改善箇所説明図

大型路線バスにおいて、クラッチブースタのボールジョイントの耐久性が不足しているため、クラッチ操作の繰り返しによりボールジョイントケース部に摩耗が発生するものがある。そのままの状態で使用を続けると、ケースの肉厚が減少して強度が低下することにより当該ボールジョイントが破損し、最悪の場合、クラッチ操作不能となるおそれがある。

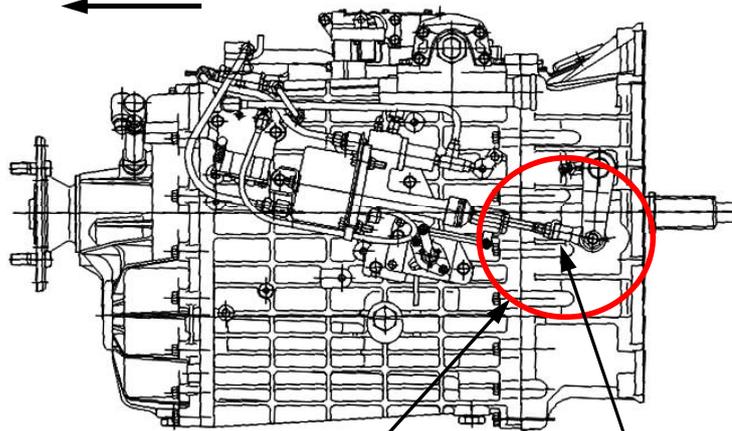
基準不適合発生箇所

ボールジョイント

全車両、クラッチブースタのボールジョイントを確認し、不具合品が使用されている車両については対策品と交換する。

注： 内は、交換部品を示す。

識別：ボールジョイントに、黄色ペイントを塗布する。
